Krycí list ZBV

III/2407 - Úholičky - havárie opěrné zdi a komunikace

Opěrná zeď**02/3****4**

Změnový list

Číslo dokumentace	D.1.2 STAVEBNĚ - KONSTRUKČNÍ		Výška stěny:
Období přílohy:	VZOROVÝ PŘÍČNÝ ŘEZ A-A		skladba: 1 : 50
Název dílu souboru: 1-E-TA-0-D.1.2-4-REZ-AA	Číslo přílohy:		Příloha: D.1.2-4

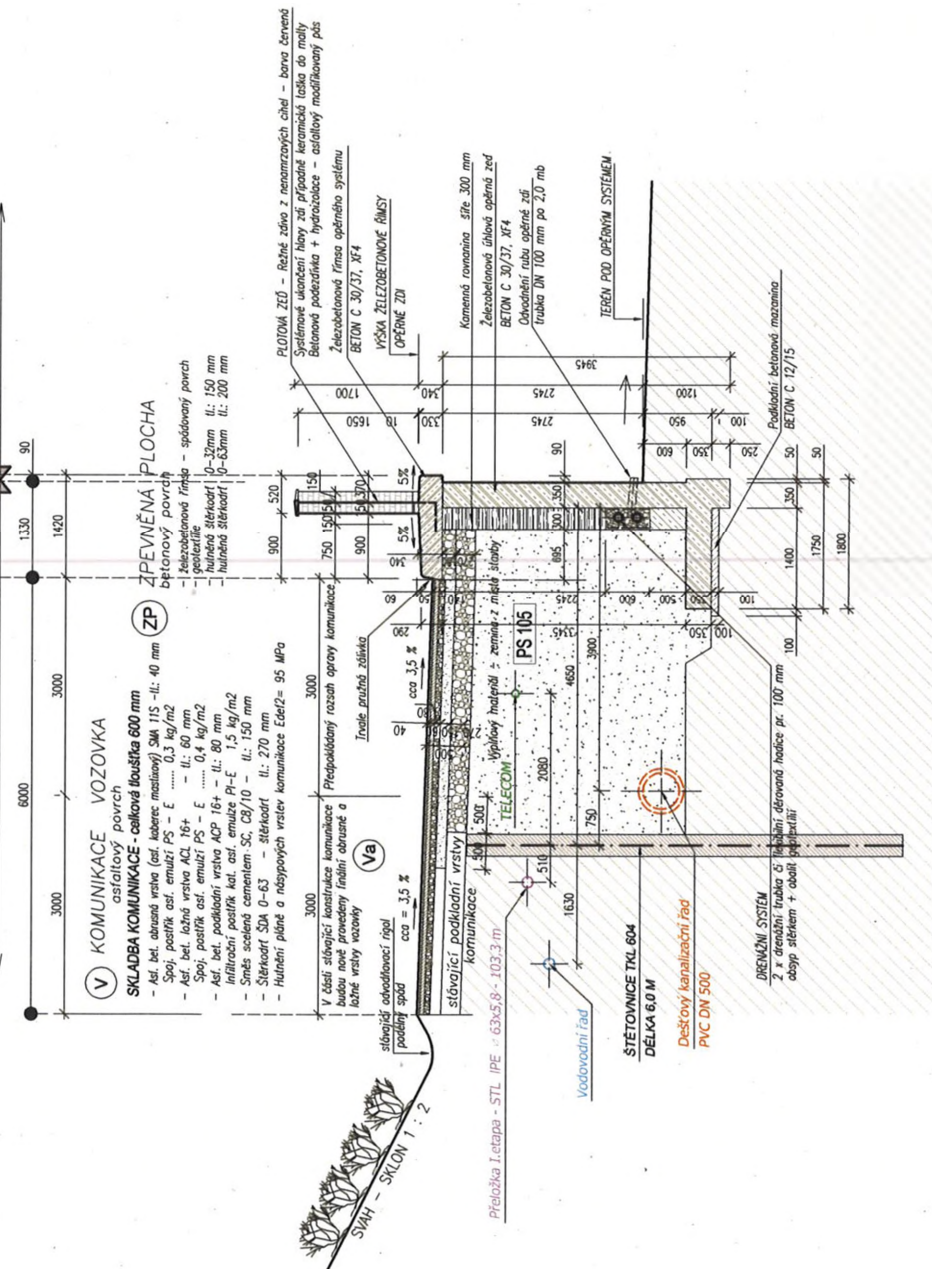
Na základě požadavku majitele sousední nemovitosti Pharm.Dr. Svobody byla provedena změna projektové dokumentace, kdy původně navržené ocelové zábradlí, umístěné na opěrné zdi, bude nahrazeno ždímkou z rezného zdiva, stejně jako na navazující druhé etapě (viz schválená realizační dokumentace stavby - doklady č. 09, 10). Tento požadavek je zanesen ve Smlouvě o právu provedení stavby uzavřené mezi Středočeským krajem a vlastníkem sousední nemovitosti, uvedené jako doklad č. 08. V této změně se jedná o záměnu položek..

Na základě požadavku majitele sousední nemovitosti PharmDr. Svobody byla provedena změna projektové dokumentace, kdy původně navržené ocelové zábradlí, umístěné na opěrné zdi, bude nahrazeno zídou z režného zdiva, stejně jako na navazující druhé etapě (viz doklady č. 09, 10). Tento požadavek je zanesen ve Smlouvě o právu provedení stavby uzavřené mezi Středočeským krajem a vlastníkem sousední nemovitosti, uvedené jako doklad č. 08.

Vlivem klimatických podmínek po dobu přerušení stavby od 23.7.2017 do znovuoobnovení prací v roce 2021 dochází postupně k destabilizaci svahu zatékáním do rýhy po přeložce plynovodu, realizovaného v roce 2017. Pro zajištění BOZP bylo dohodnuto zajištění stavební jámy pro založení opěrné zdi a provedení dešťové kanalizace záporovým pažením ze štětovic.

- náhrada ocelového zábradlí zídou z režného zdiva v úseku I. etapy stavby
- na základě zjištění BOZP je nutné zajištění stavební jámy a to pomocí záporového pažení ze štětovic.
